Версия 2.44.0

Выпущена 23.03.2026

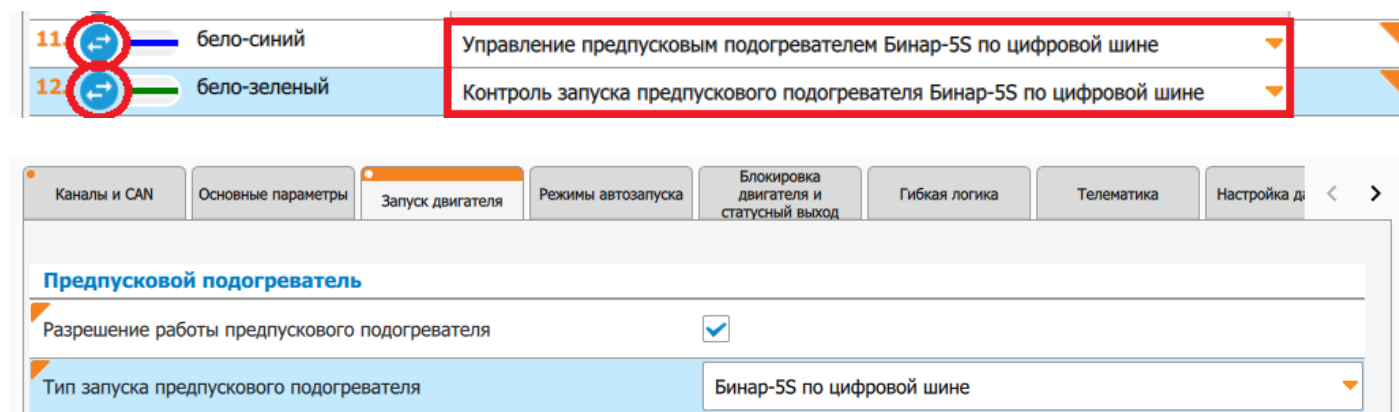
3. Добавлена поддержка предпускового подогревателя Бинар-5S по цифровой шине

Добавлено управление и контроль запуска предпускового подогревателя Бинар-5S по цифровой шине. Подключение выполняется к белому и зеленому проводам в жгуте блока управления нагревателя.

Для подключения необходимо использовать 2 провода LIN, переключив их в цифровой канал.

Пример настройки для M66v2:

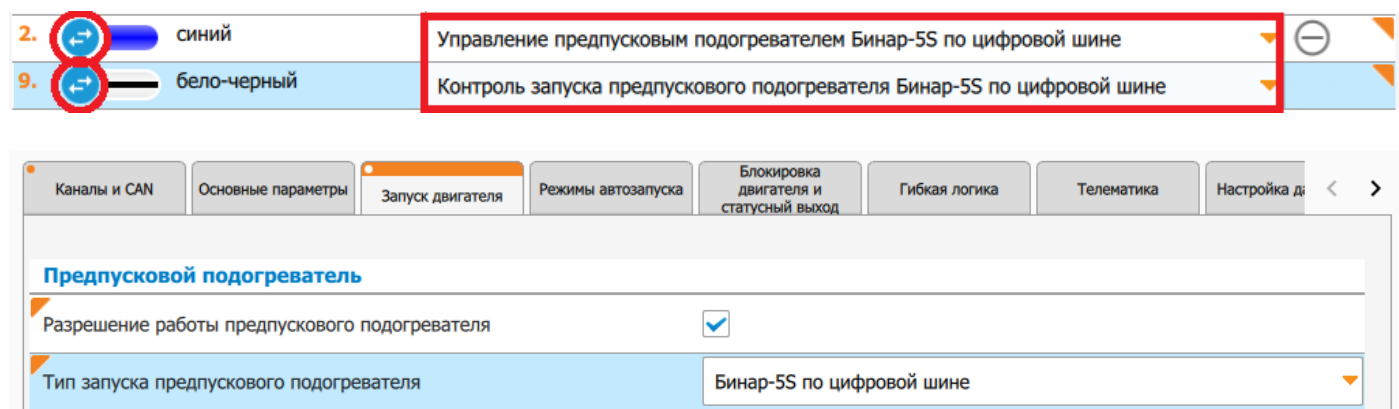
В приложении «StarLine Мастер» запрограммируйте на один канал на функцию "Управление предпусковым подогревателем Бинар-5S по цифровой шине" и подключите его к белому проводу в жгуте блока управления нагревателя.

На второй канал функцию "Контроль запуска предпускового подогревателя Бинар-5S по цифровой шине" и подключите его к зеленому проводу в жгуте блока управления нагревателя.

На вкладке «Запуск двигателя» в разделе «Предпусковой подогреватель» активируйте параметр «Разрешение работы предпускового подогревателя». Для параметра «Тип запуска предпускового подогревателя» выберите значение "Бинар-5S по цифровой шине".
